Samtgemeinde Zeven

**70. Änderung des Flächennutzungsplans „Windparks Elsdorf,
Gyhum, Weertzen/Langenefelde und Wistedt“**

**Frühzeitige Beteiligung der Öffentlichkeit gem. § 3 Abs. 1 BauGB
sowie frühzeitige Beteiligung der Behörden und sonstigen Träger
öffentlicher Belange gem. § 4 Abs. 1 BauGB – Beratung und Be-
schlussfassung über die eingegangenen Stellungnahmen**

Stand: 11.11. 2022

Anlage 1.1 Waldbiotop Westerbruch

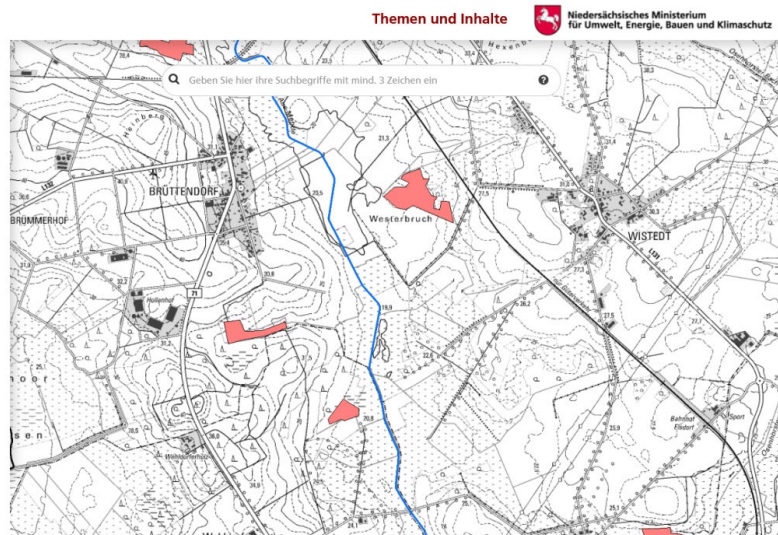
| Bedenken, Anregungen und Hinweise | Auswertung und Einarbeitung in die Planung |
|---|---|
| <p>In Ergänzung des bisherigen Vortrags überreiche ich Kartenausschnitte des Niedersächsischen Umweltministeriums. Diese besitzen erhebliche Bedeutsamkeit für den Ausschluss von Flächen zur Nutzung der Windenergie.</p> | <p><u>Abwägung / Erläuterung:</u></p> <p>Für die vorliegende Flächennutzungsplan-Änderung sind die vorgebrachten Darstellungen des Niedersächsischen Umweltministeriums nicht unmittelbar relevant, da das im Flächennutzungsplan darzustellende Sondergebiet gemäß § 1 Abs. 4 BauGB dem wirksamen RROP 2020 bzw.</p> |

Die grundsätzliche Eignung der für die Flächennutzungsplan-Änderung vorgesehenen Flächen ergibt sich aus dem RROP und nicht aus dem Flächennutzungsplan.

Der Stellungnahme wird nicht gefolgt.
